Audi A4/ S4/ RS4/ A5/ S5/ RS5/ Q5/ A6/ S6/ A7/ S7/ A8/ S8/ R8
エアコンの冷媒圧力センサーの点検/交換改修

サービスキャンペーン通知日	平成 27 年 2 月 4 日
不具合の内容	エアーコンディショナーの冷媒圧力センサーの製造工程が不適切なため、当該センサーの内部基板が損傷して作動不良となることがあります。そのため、エアーコンディショナーの圧縮機が作動を停止して冷房機能が低下します。
改善の内容	全車両、エアーコンディショナーの冷媒圧力センサーの製造時期を点検し、交換を要するものは良品に交換します。

不具合発生箇所

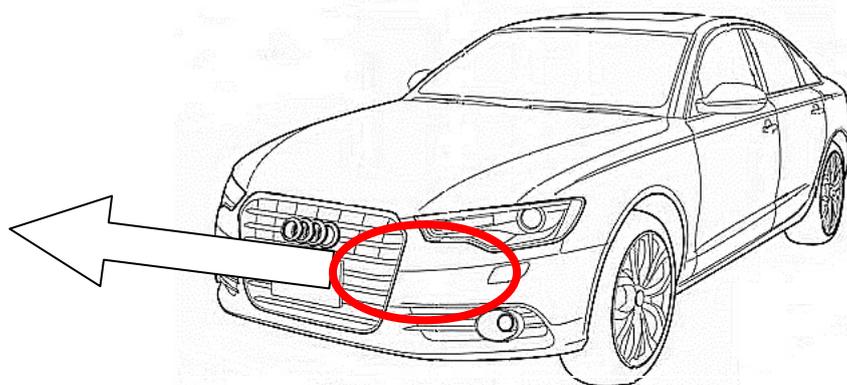
冷媒圧力センサー

注： は、点検(交換)部品を示す。
